Nábřeží řeky Svratky - Realizace protipovodňových opatření
města Brna – etapy VII a VIII (ORG 5344)

ZMĚNOVÝ LIST

ZL 82

ZM 089 - Zlepšení podmínek pro stromy na Kolonádě

Věc: **ZMĚNA 089 – Zlepšení podmínek pro stromy na kolonádě – varianta 4**

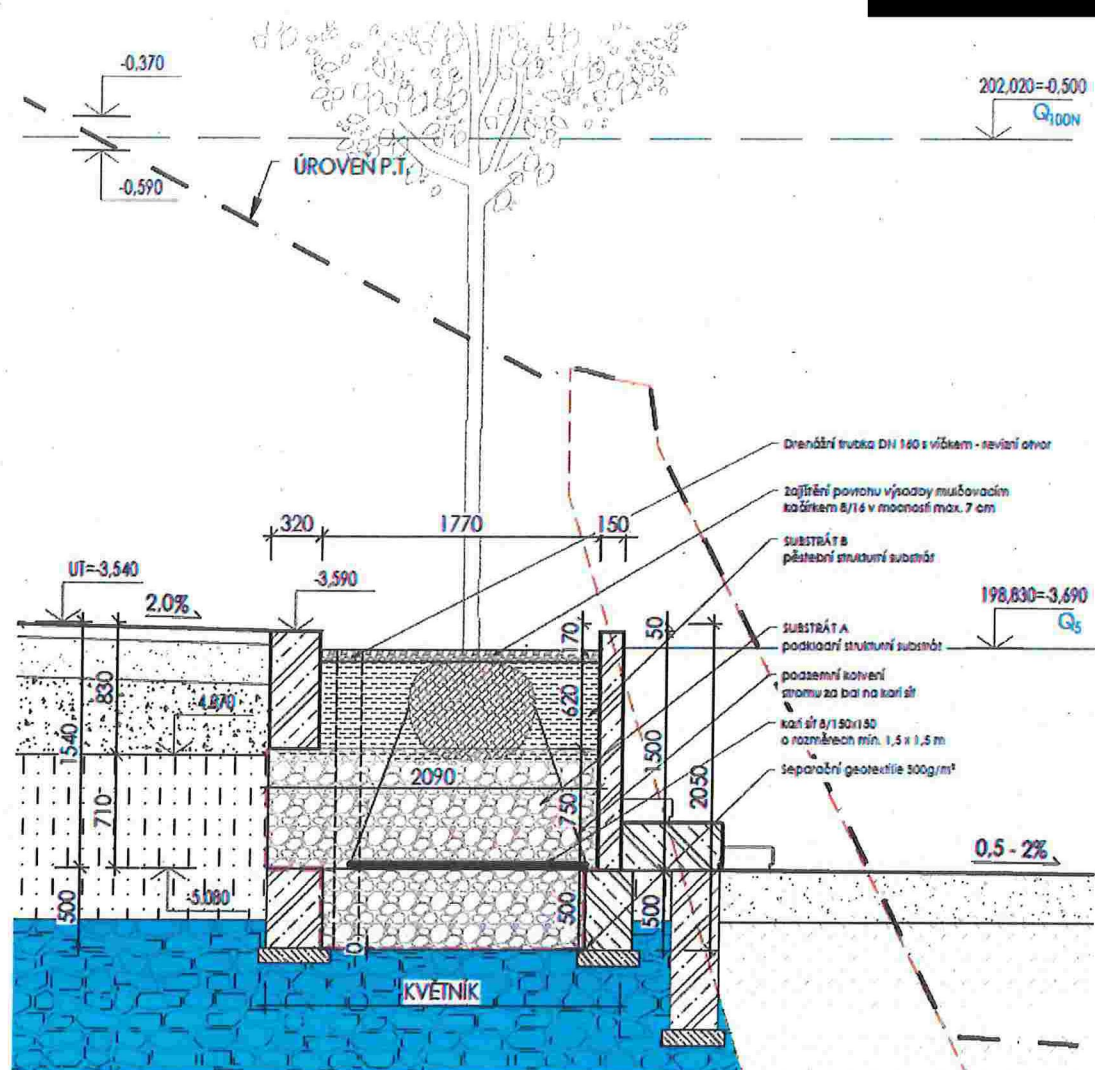
Změna vegetačních úprav na kolonádě spočívá v úpravě prokořenitelné vrstvy. Nově varianta uvažuje úpravy v rámci konstrukce květináče. Tato změna slouží k dosažení optimálního a dlouhodobě udržitelného cílového stavu stromořadí bez nutnosti zásahu do okolních konstrukcí.

Květináč bude vyplněn podkladním strukturním substrátem A o mocnosti cca 1200mm. Nad touto vrstvou bude proveden pěstební strukturní substrát B. Od rostlého nebo nasypaného terénu bude substrát oddělen separační geotextilií. Pro revizi nasyceného stavu substrátu bude do květináče umístěna drenážní trubka DN 160 s víčkem. Řez navrženou konstrukcí viz strana 2.

s návrhem souhlasíme. V této variantě prosíme pouze zrušit úplně geotextilii a prodloužit drenážní trubku až na dno.
